设计修改通知便函

建设单位	三明城投集团房地产开发有限公司	主送单位	建设单位
工程名称	明城金澜湾（三期）	抄送单位	质检 监理 施工单位
工程编号	J2020-2	发文日期	2023年4月

设计修改通知便函

设计修改通知便函

负一层局部平面图 1:100
(变更前)

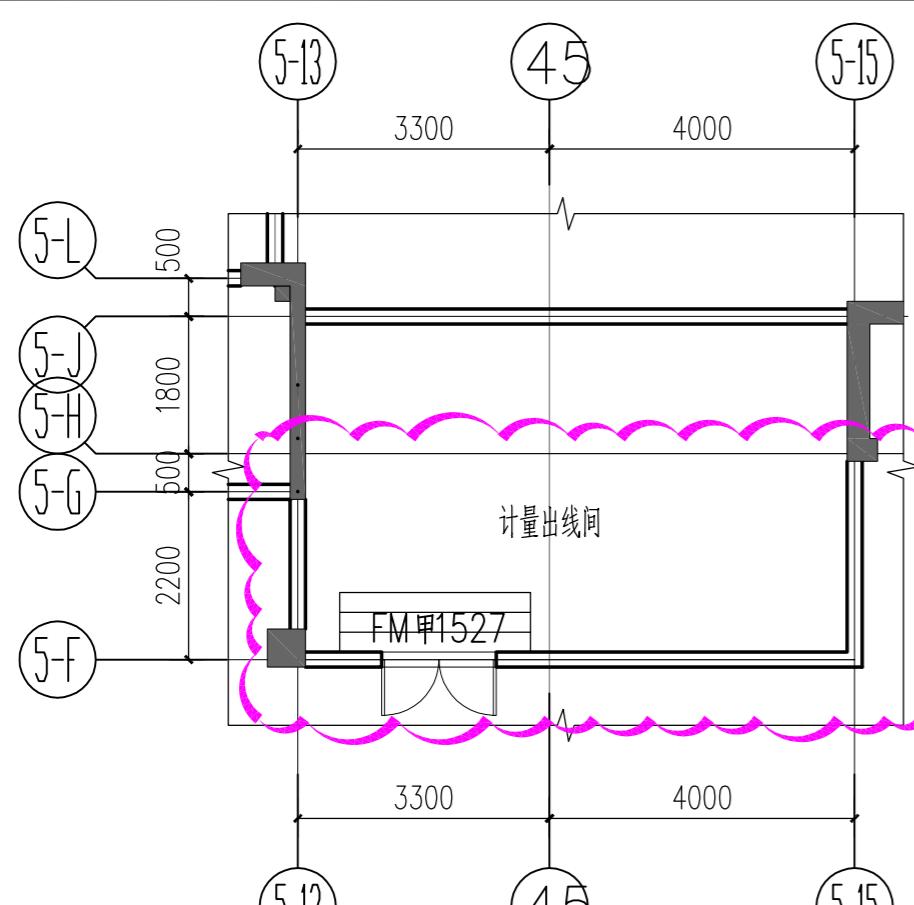
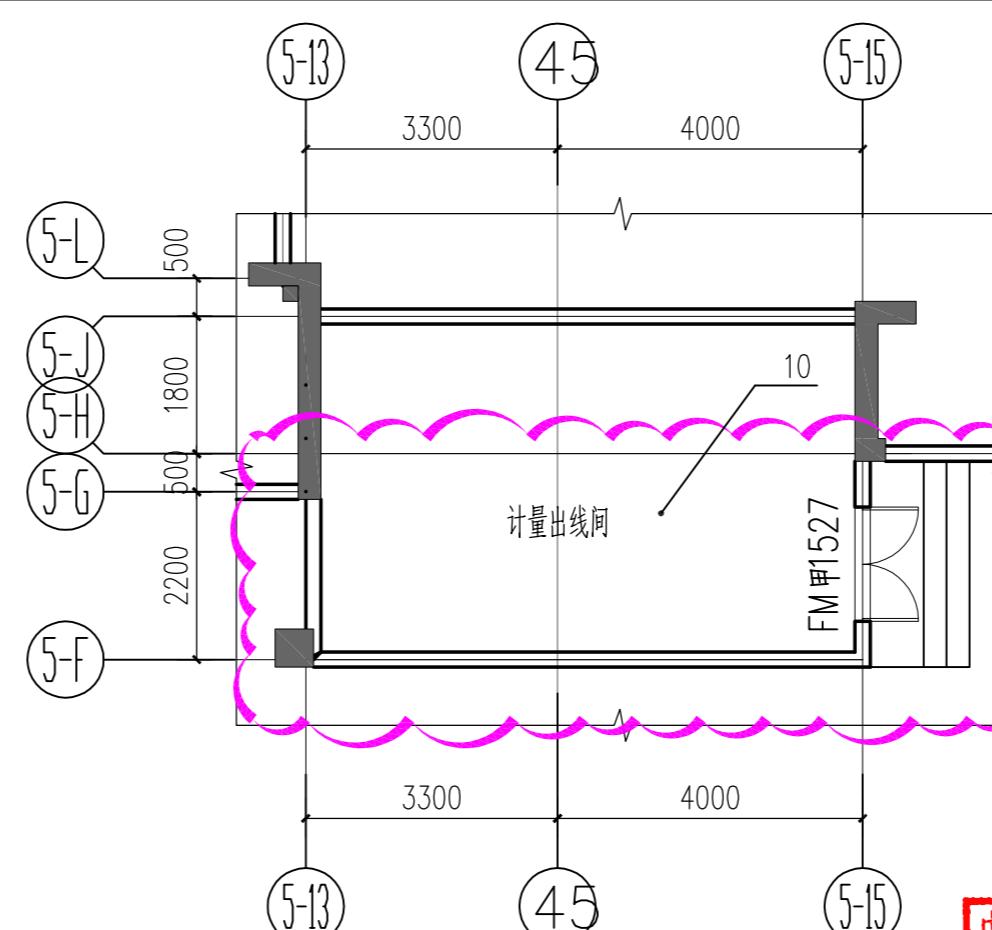
地下室变更如下：
10、5-13交5-G轴墙体向5-14轴移动0.10m，计量出线间开门位置调整且增设台阶，具体详见云线部分。

负一层局部平面图 1:100

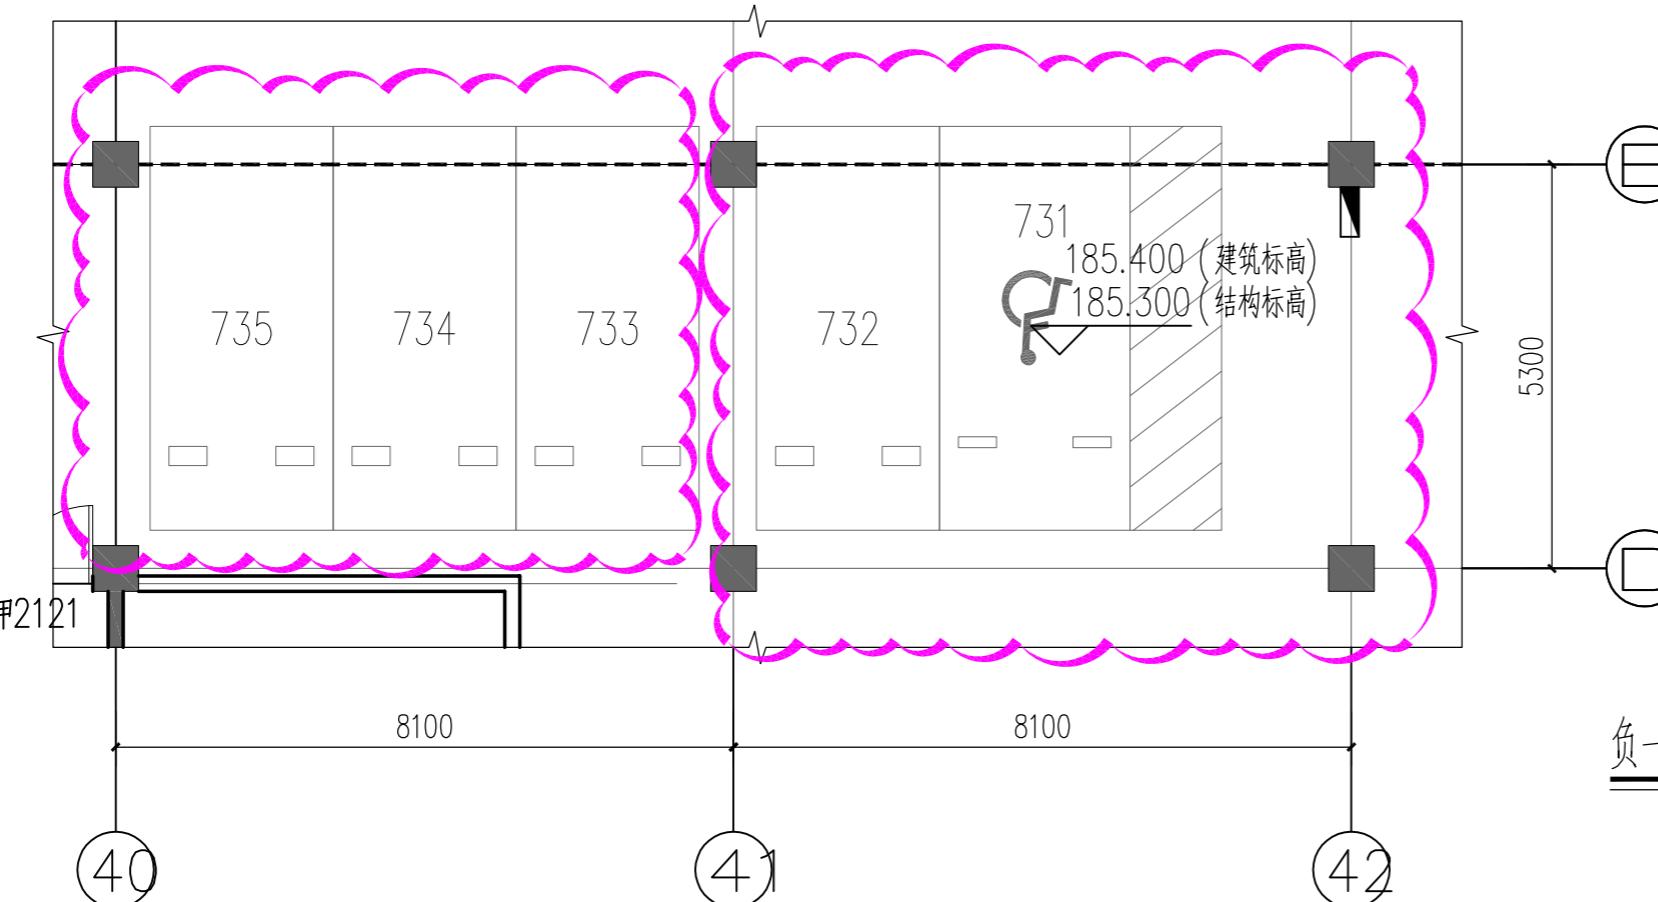
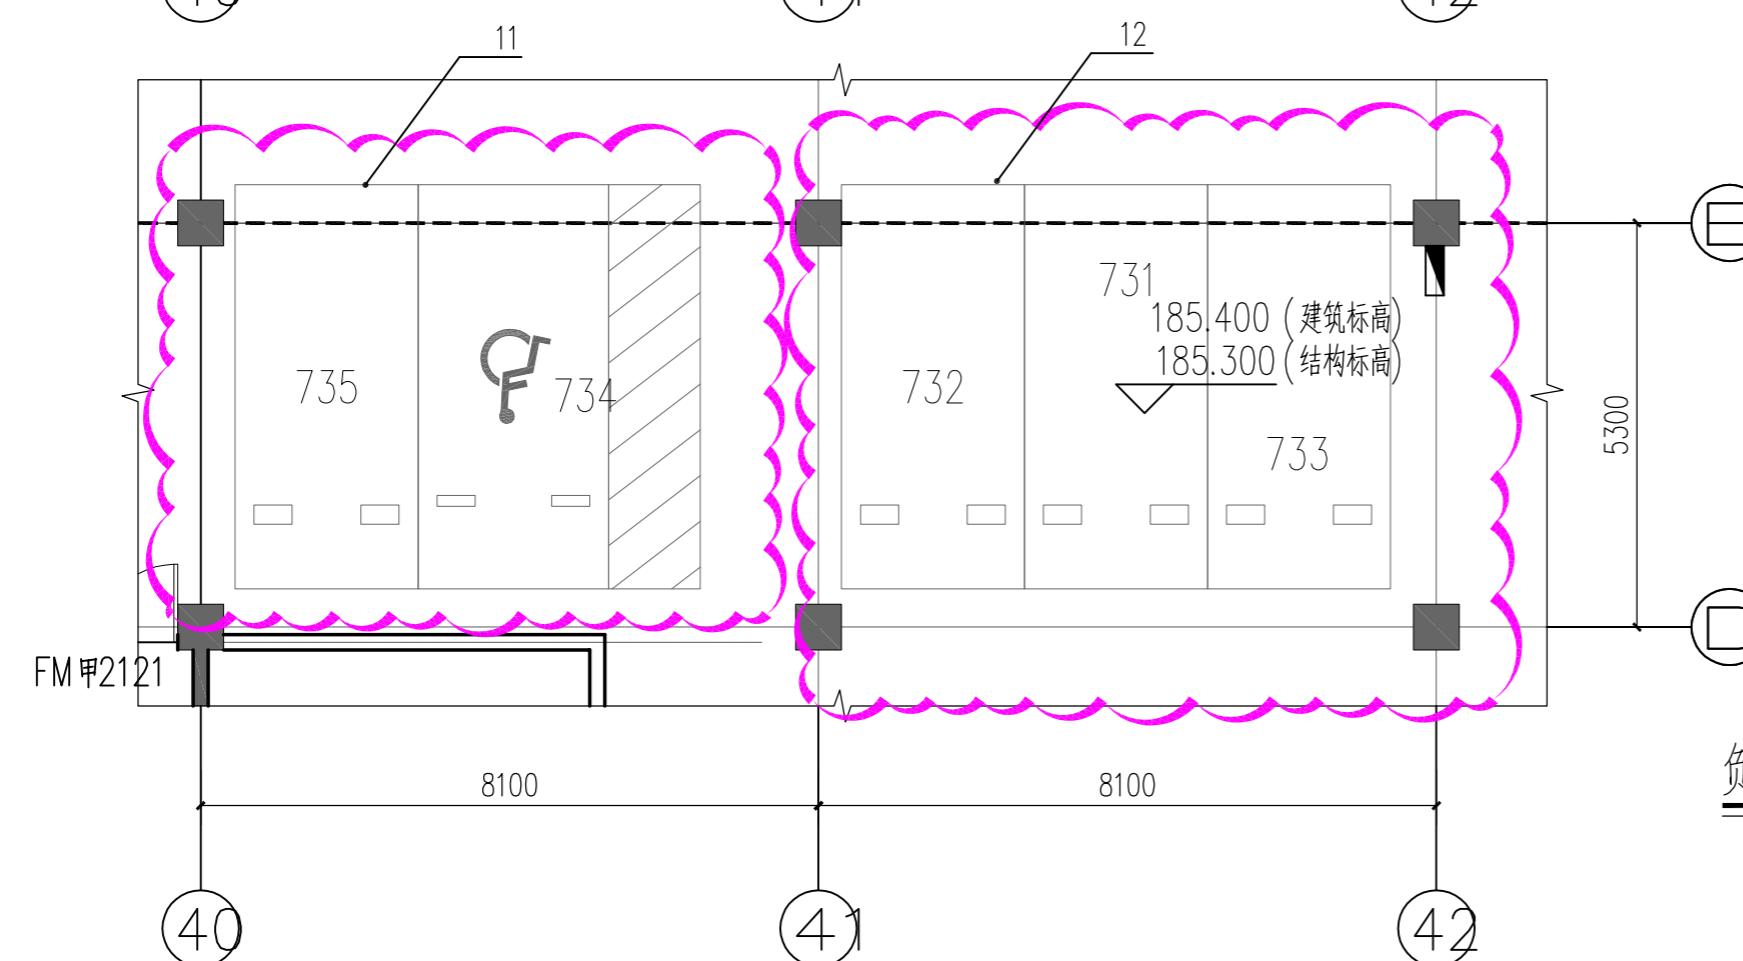
地下室变更如下:

11、6-4轴733号车位取消,734号车位变化为无障碍车位,具体详云线部分。

12、6-6轴731号无障碍车位变化为普通车位,6-2/7轴增加一个普通车位,具体详云线部分。

附图九

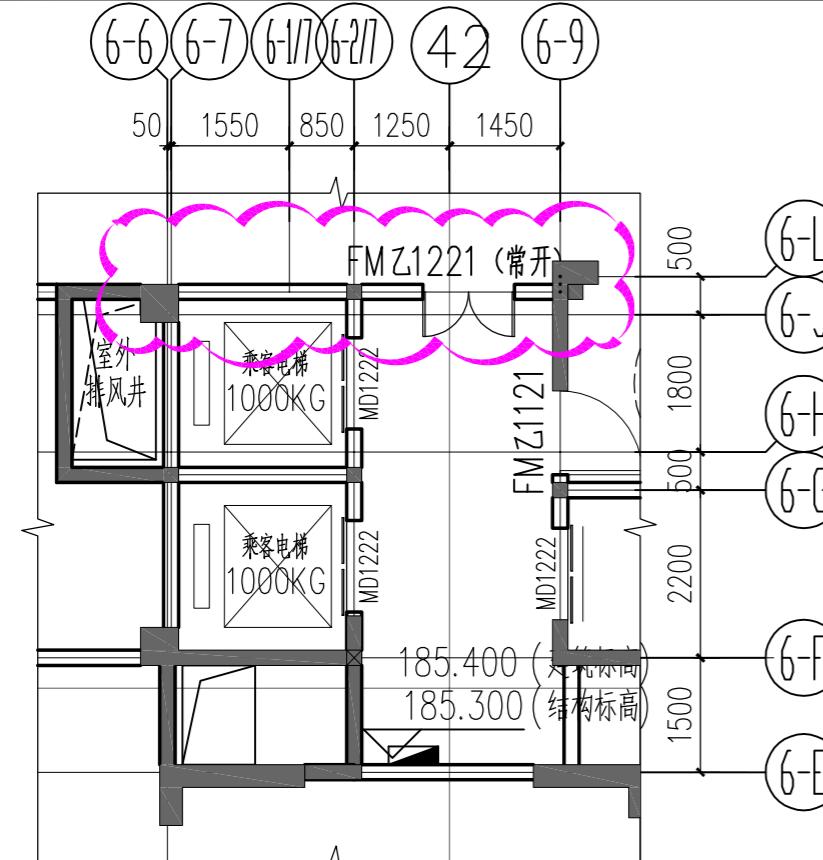
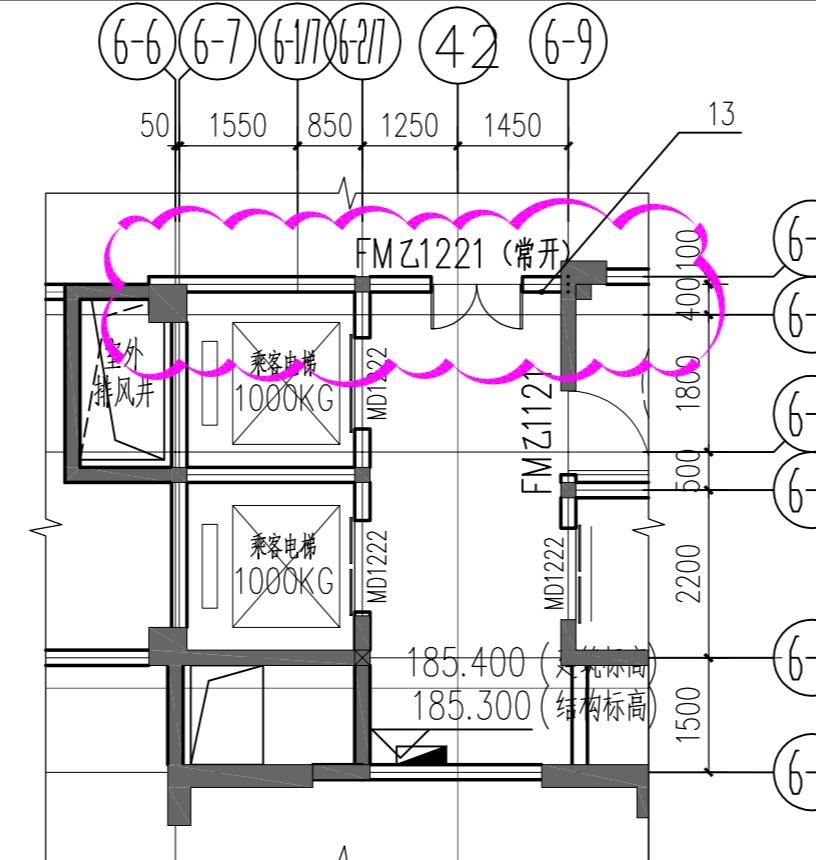
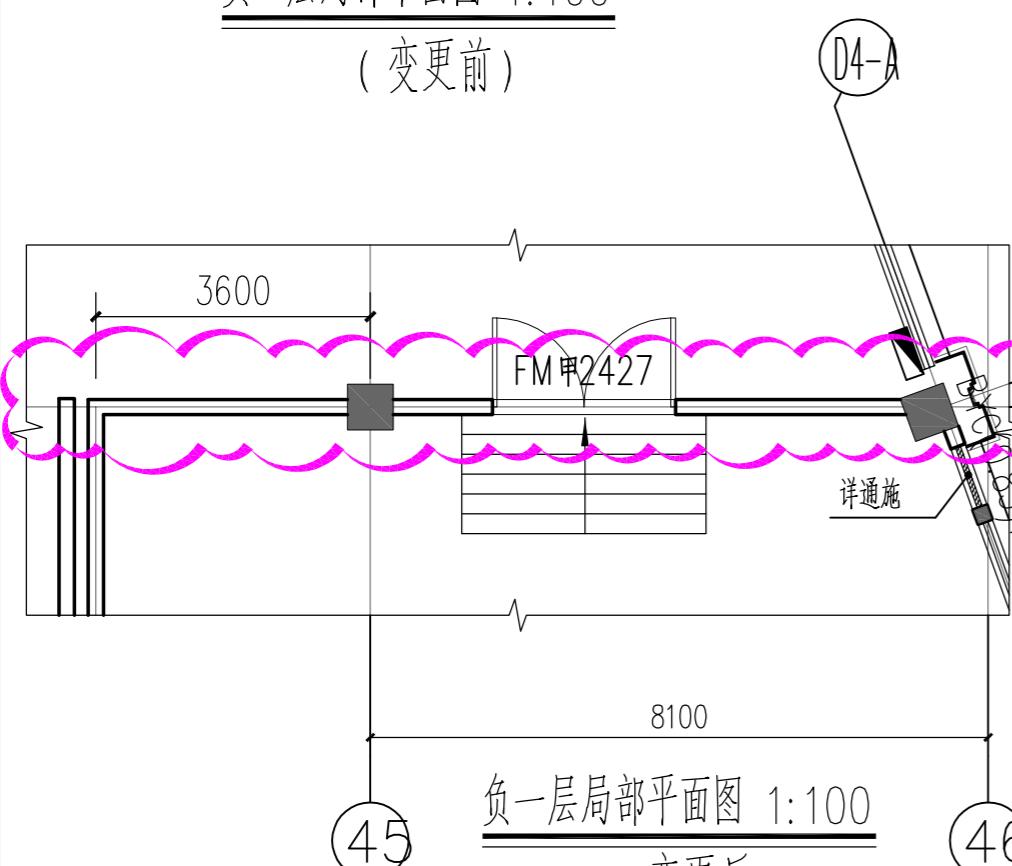
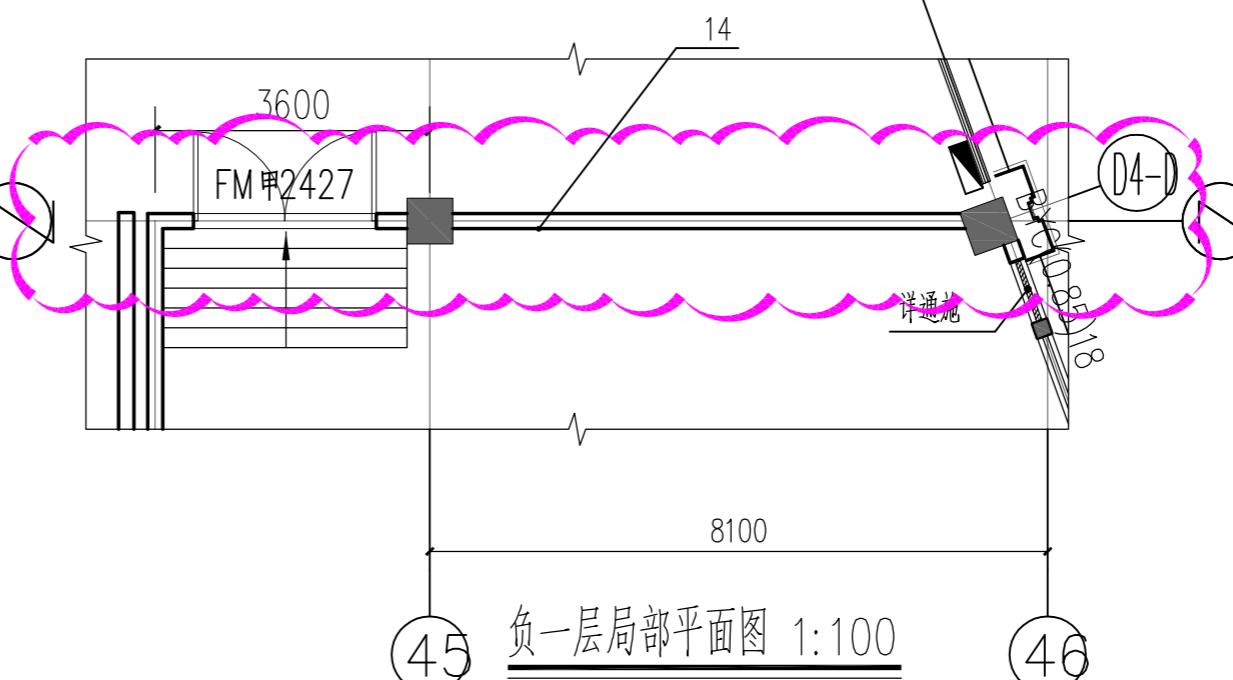
地下室变更如下:

13. 6-6~6-9交6-J轴墙体向6-L轴移动0.10m, 具体详见云线部分。

14. N轴3#配电房开门位置调整, 具体详见云线部分。

15. 地下室局部剪力墙结建不一致, 现场与结构一致。

大屋面一层局部平面图 1:100
(变更前)

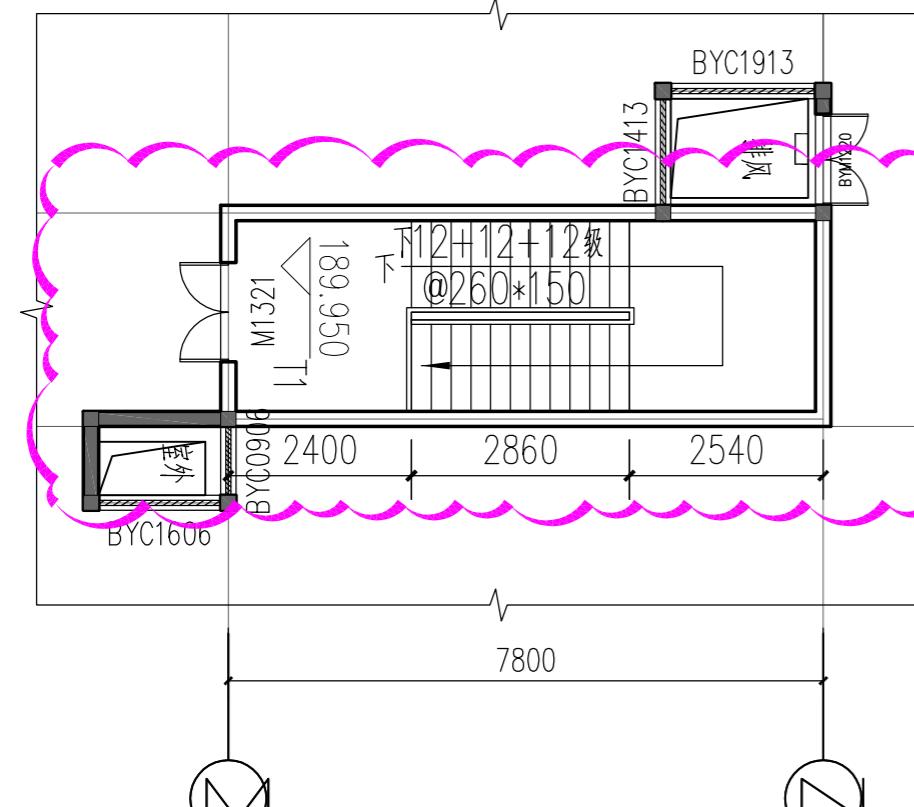
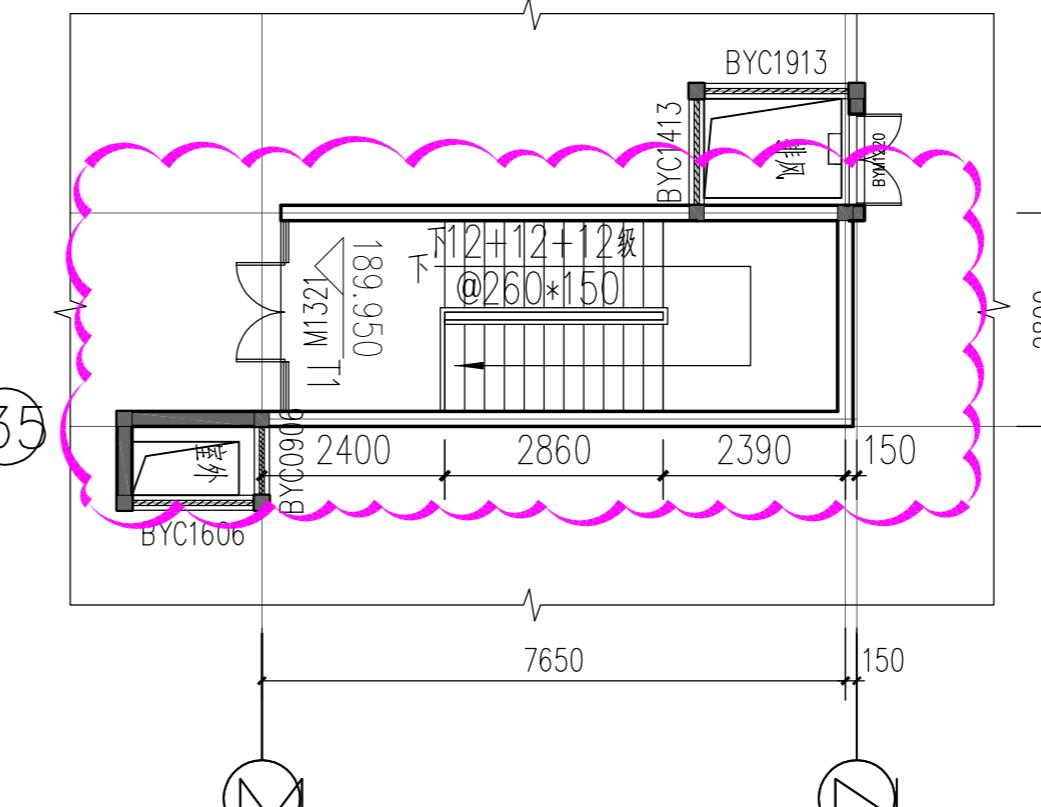
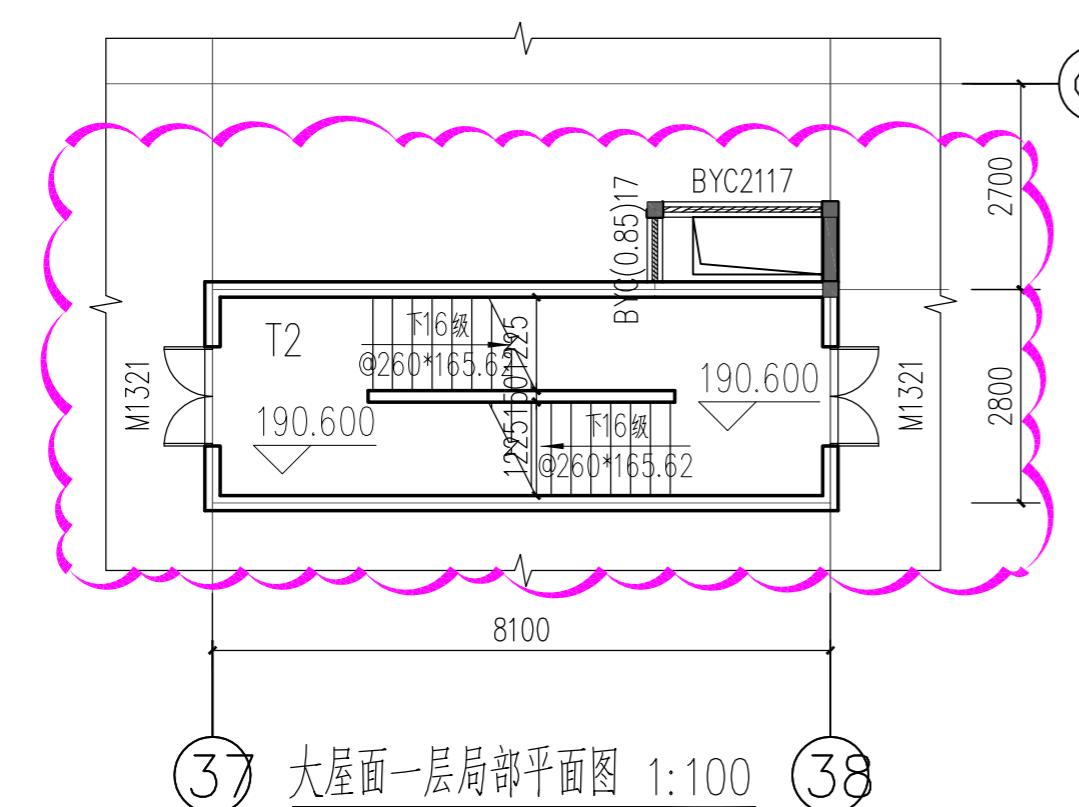
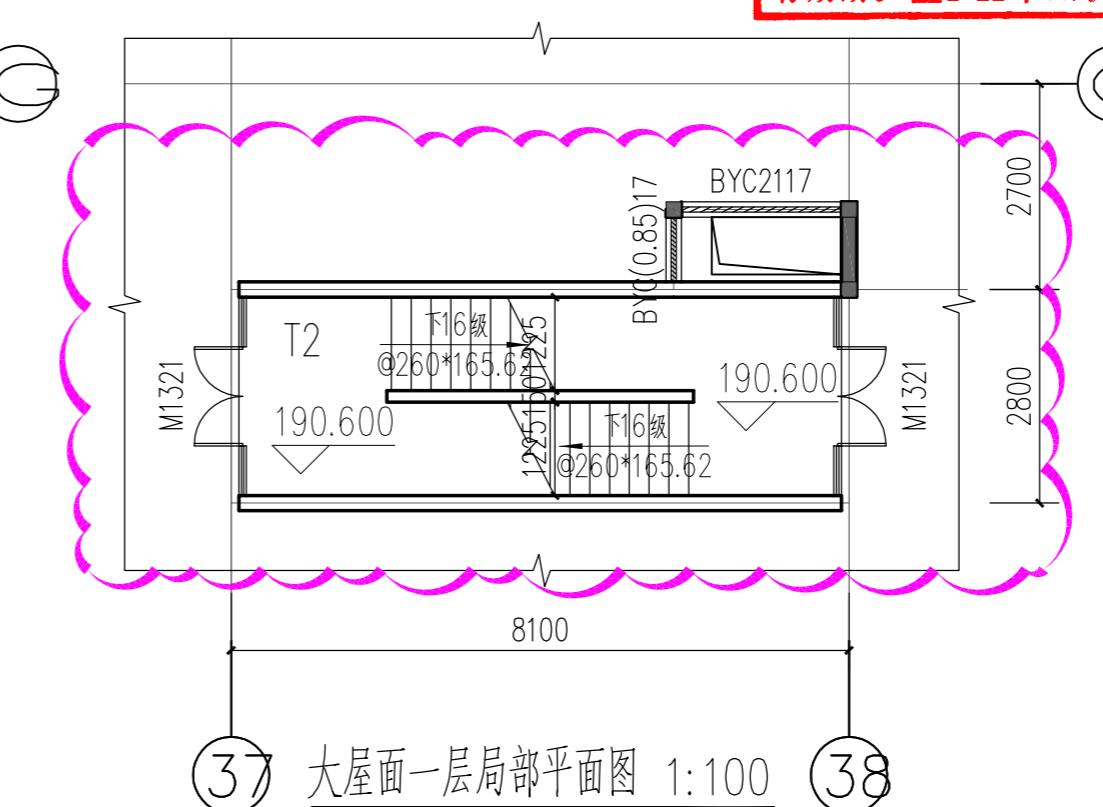
地下室变更如下:

16、35、37轴大屋面梯间依景观设计,外围尺寸调整,具体详

云线部分。
